**AVIS RELATIF À LA PROTECTION
CONTRE LES EVENTUELS EFFETS NOCIFS ET NUISANCES
PROVOQUÉS PAR LES RAYONNEMENTS NON IONISANTS
GÉNÉRÉS PAR DES ANTENNES ÉMETTRICES STATIONNAIRES**

Commune : MARTELANGE - Exploitant : PROXIMUS

Référence exploitant : 63MAT_00

Rapport n° 656 / 2025

Figure 1 : Vue en plan des lieux de séjour et des points de contrôle

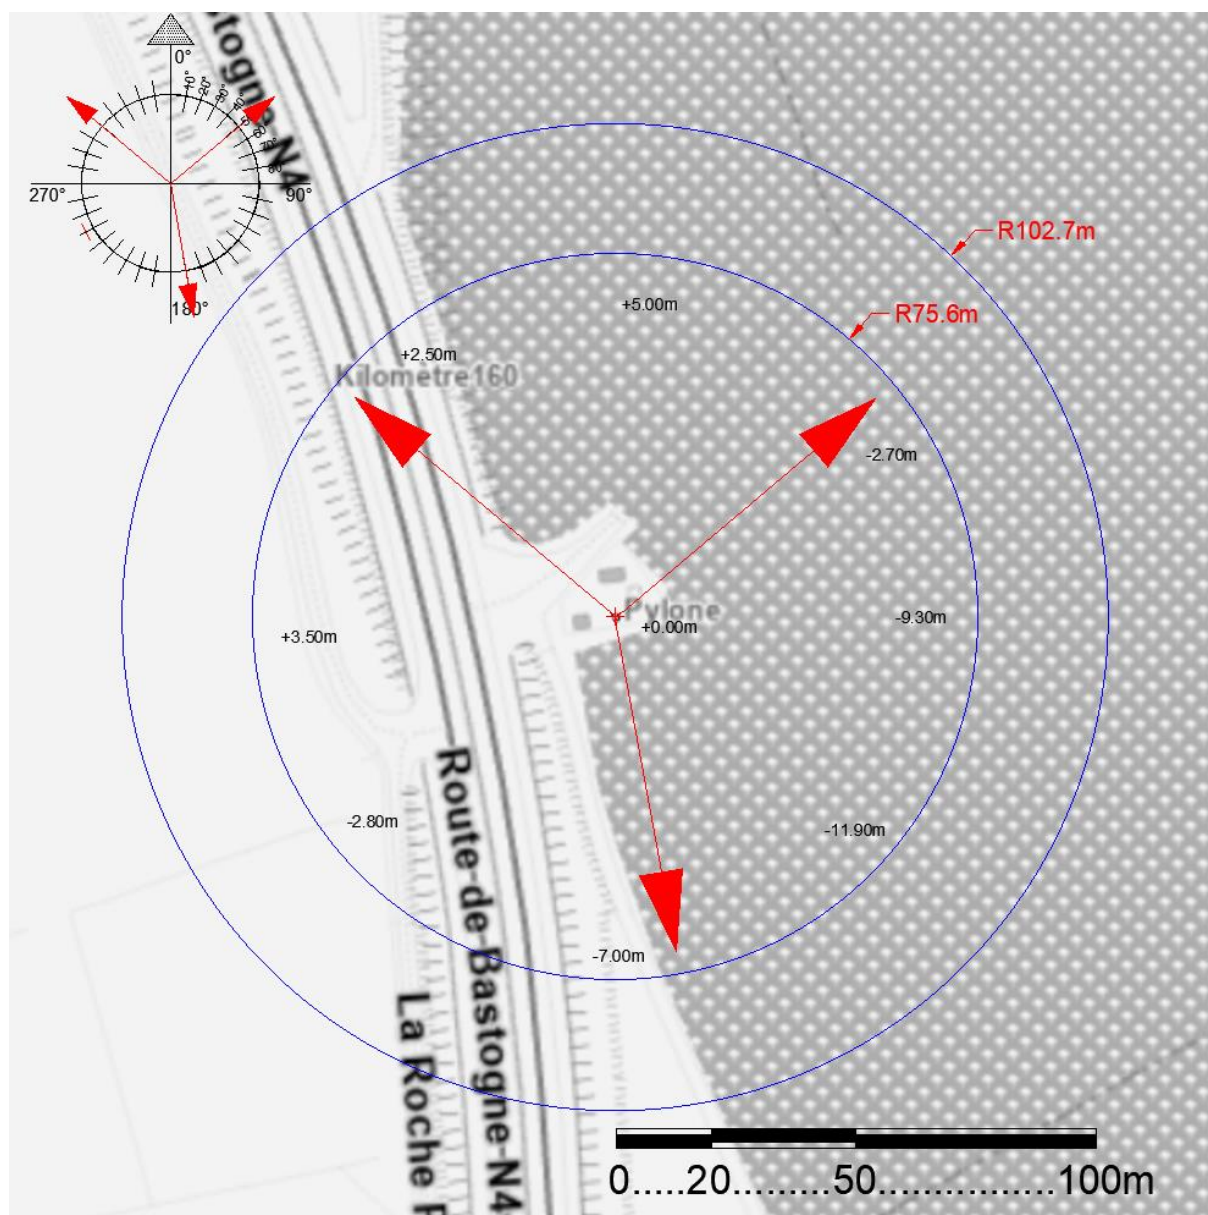
En ce qui concerne les antennes de l'installation mentionnées dans le tableau 1, la distance maximale à laquelle la limite pourrait être atteinte, à l'extérieur, est égale à 86,1 m. S'il n'y a pas de LS à une distance inférieure, les antennes respectent forcément la limite d'immission.

Dans le cas des LS situés à l'intérieur des bâtiments, une atténuation d'obstacle est prise en compte et il en résulte que la distance maximale à laquelle la limite pourrait être atteinte se réduit à 61,1 m.

Figure 2 : Vue en plan des installations d'antennes dans un rayon de 300 mètres autour de l'installation faisant l'objet de la demande d'avis

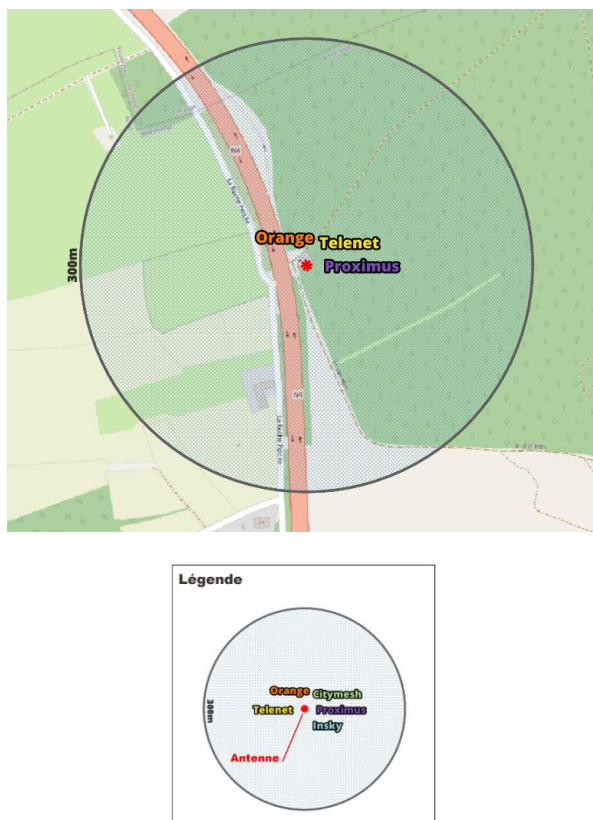
Compte tenu des considérations ci-dessus, il apparaît que l'intensité du rayonnement électromagnétique généré, dans les lieux de séjour situés dans un rayon de 300 mètres autour de l'installation référencée dans le paragraphe 2, par l'ensemble des antennes émettrices stationnaires de l'ensemble des exploitants du même site d'antennes émettrices stationnaires respecte la limite fixée à l'article 4, § 2 du décret.
